**Avis de la Mission Régionale d'Autorité environnementale
de Bourgogne-Franche-Comté
sur le projet de parc éolien du Chemin Vert
sur la commune de Coulours (89)**

n°BFC-2020-2686

Synthèse de l'avis

Carte situant le projet de parc éolien projeté et le parc construit du Pays d'Othe (source : étude d'impact)

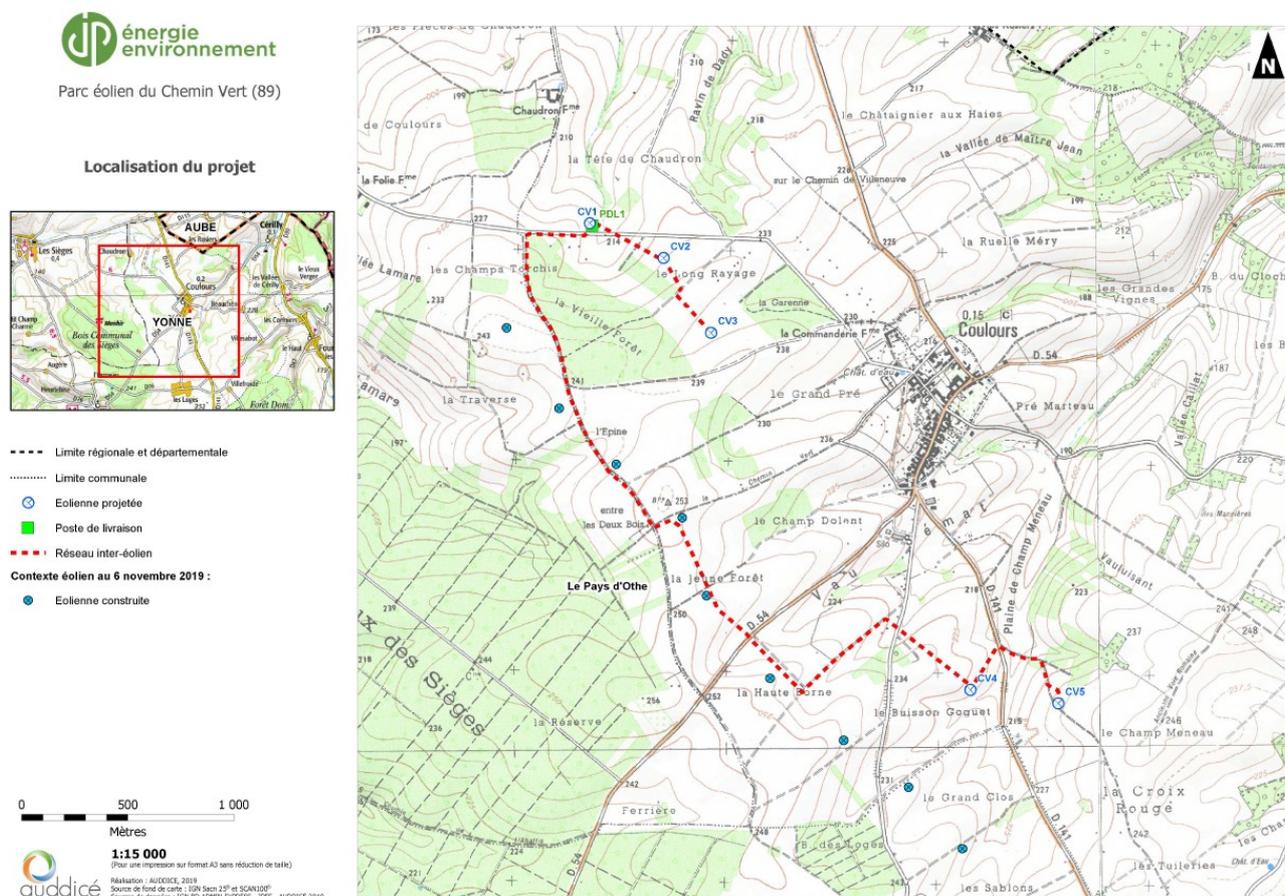
Le parc éolien du Chemin Vert constitue une extension du parc éolien du Pays d'Othe construit en 2014 comprenant 9 mâts (cf. carte ci-dessous) d'une hauteur de 150 m en bout de pale. Le parc est d'une puissance totale de 10MW.

Au sein de l'unité paysagère de l'Yonne « le plateau et les vallées d'Othe », les aérogénérateurs se situent en parcelles de grandes cultures à une distance d'au moins 540 m des premières habitations (éolienne CV1 la plus proche). La zone d'implantation potentielle (ZIP) a été déterminée sur la base d'un faisceau de critères techniques et réglementaires, ses limites dépendent de la localisation des habitations les plus proches, des infrastructures existantes et des habitats naturels. Au sein de la ZIP, des périmètres de protection de captages du captage de Cérilly identifié « Grenelle » sont recensés ainsi que le bassin d'alimentation de captage des « Sources hautes de la Vanne » aussi identifié « Grenelle ».

Carte situant le projet de parc éolien projeté et les parcs recensés pour l'analyse des effets cumulés (source : étude d'impact)

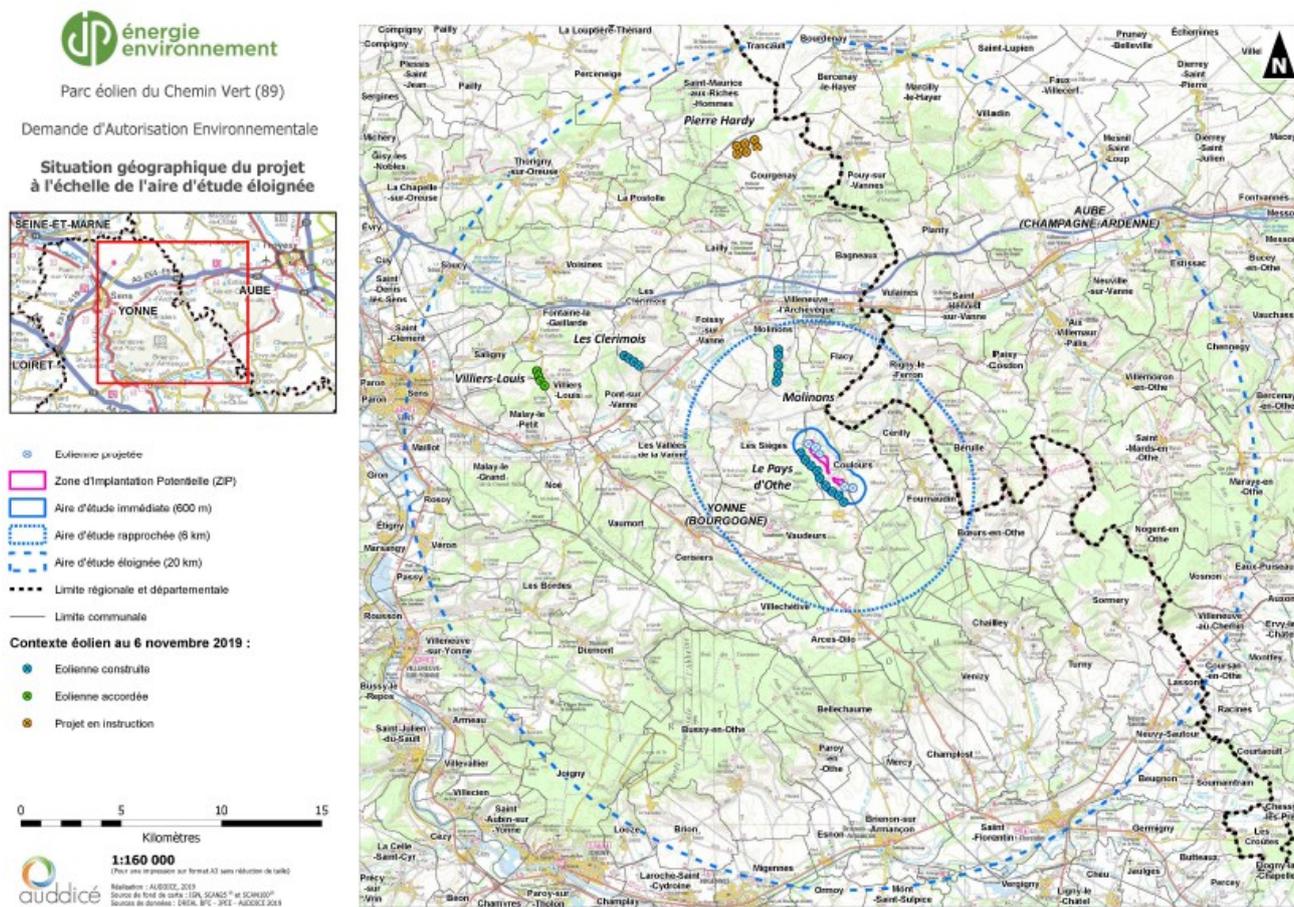
Afin de limiter les effets cumulés sur le paysage, le parc éolien de Coulours doit s'intégrer dans le paysage éolien actuel, en cohérence avec la présence du parc éolien du pays d'Othe. L'effet d'unité est attendu tant pour le choix des éoliennes (hauteur, dessin des éléments, dimensions) que dans leur agencement (secteur, côtes altimétriques). **La MRAe recommande d'approfondir l'analyse des effets cumulés sur le paysage visant à un effet total plus ramassé (ligne parallèle à la ligne existante, positionnement des éoliennes sur une même courbe de niveau et risque d'encercllement du village de Coulours).**

Les autres parcs éoliens pris en compte sont les parcs en exploitation de Molinon (5 éoliennes) et de Clerimois (4 éoliennes) situés à une distance respective de 3,5 km et 9,3 km du parc du Chemin Vert, le parc autorisé de Villiers-Louis éloigné de 13,5 km du parc du Chemin Vert et le parc en instruction de Pierre Hardy éloigné d'une distance de 15km du parc du Chemin Vert.
